Dato: 30.04.2018  
Saksnummer: 201802070  
Vår ref.: LN

## **Skiforeningens kommentarer til regulerings sak Grefsenkollen og Trollvann – Utvidelse av alpinanlegg med nye løyper og nybygg**

**Bildeforklaring:** Rød pil i kartet viser plassering av Skiforeningens utstyrsbrakke og blå pil viser varmestuen som brukes ved Skiforeningens skiskole. Kartet er tatt fra «Foreløpig tiltaksbeskrivelse», side 5 som blant annet viser bygg som det planlegges å rive.

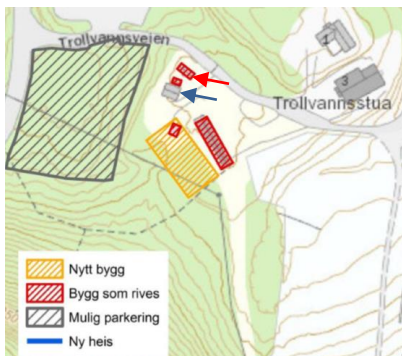
Skiforeningen driver skiskole ved Trollvann og her benytter Skiforeningen to bygninger; en utstyrsbrakke (se rød pil i kartet nedenfor) og en annen bygning som benyttes som varmestue (se blå pil i kartet nedenfor). Utstyrsbrakken eies av Skiforeningen og varmestuen leies iht. avtale med bestyrerparet på Trollvannstua. I dokumentet «Foreløpig tiltaksbeskrivelse» fremgår det at Skiforeningens brakke er planlagt revet. Vi må minne om at den ikke kan rives uten samtykke fra eieren Skiforeningen. Det er ikke oppgitt når den er tenkt revet. Vi kan heller ikke se at vi er blitt orientert på formell og direkte måte. Vi mener det hadde vært naturlig slik at vi kunne fått en klar og tidlig foranledning til å komme med synspunkter. Vi ønsker å bli orientert så snart som mulig med en beskrivelse av hvordan planene kan påvirke de bygningene vi eier/benytter og driften av skiskolen, direkte og indirekte, særlig i førstkommende sesong (2018/2019), under anleggsperioden og i fremtiden.

Løypekart der de to skiløypene som berøres av prosjektet vises.

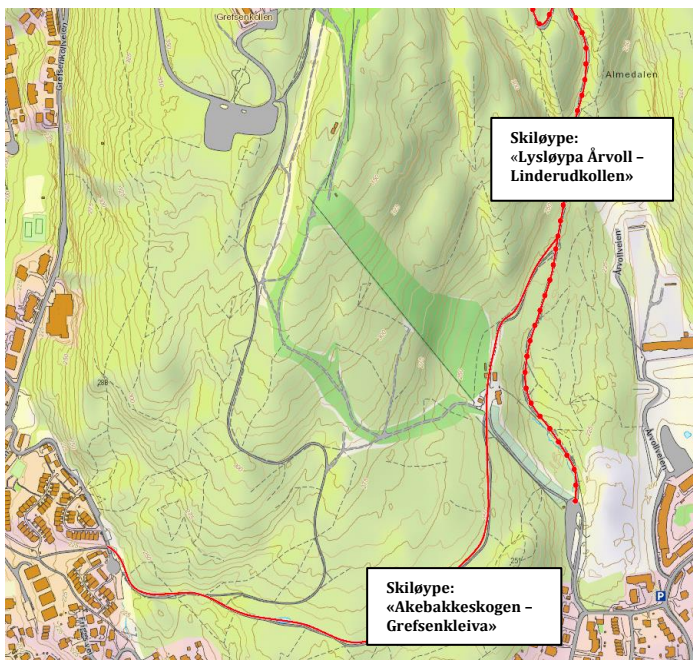
Det vises til Skiforeningens turplanlegger på Skiforeningens nettsider (se også løypekart nedenfor). Skiløype «Akebakkeskogen – Grefsenkleiva» som krysser Grefsenkleiva, er en lett tilgjengelig bilfri adkomst med utgangspunkt nede i bebyggelsen. Det eneste vi har funnet om denne løypa i dokumentene utarbeidet av Multiconsult er fra punkt 9 i dokumentet som benevnes «Stedsanalyse» der det står følgende:

Så vidt vi kan se er det ikke noe sted uttalt noe som helst om denne løypas skjebne og det bekymrer oss. Adkomsten fra Grefsenplataet forbi Grefsenkollen til Lillomarka ville bli meget sterkt og negativt berørt dersom denne løypa blir stengt eller omlagt på en måte som forringer nevnte adkomstmuligheter. Skiforeningen ber om at det i planene inntas en sikring av den nevnte løypa. En bro-løsning er her å foretrekke slik at løypas kvaliteter ikke forringes og for å etablere en sikker kryssing.

I dokument av 25.04.2018 som beskriver endringer av tiltaksbeskrivelsen er det beskrevet at det er behov for å flytte lysløypa helt i øst mot og på naboeiendommen. Skiforeningen ber om en utredning av utbyggingsplanenes virkning på lysløypa og om opplysninger om hvordan lysløypa er planlagt ivaretatt.
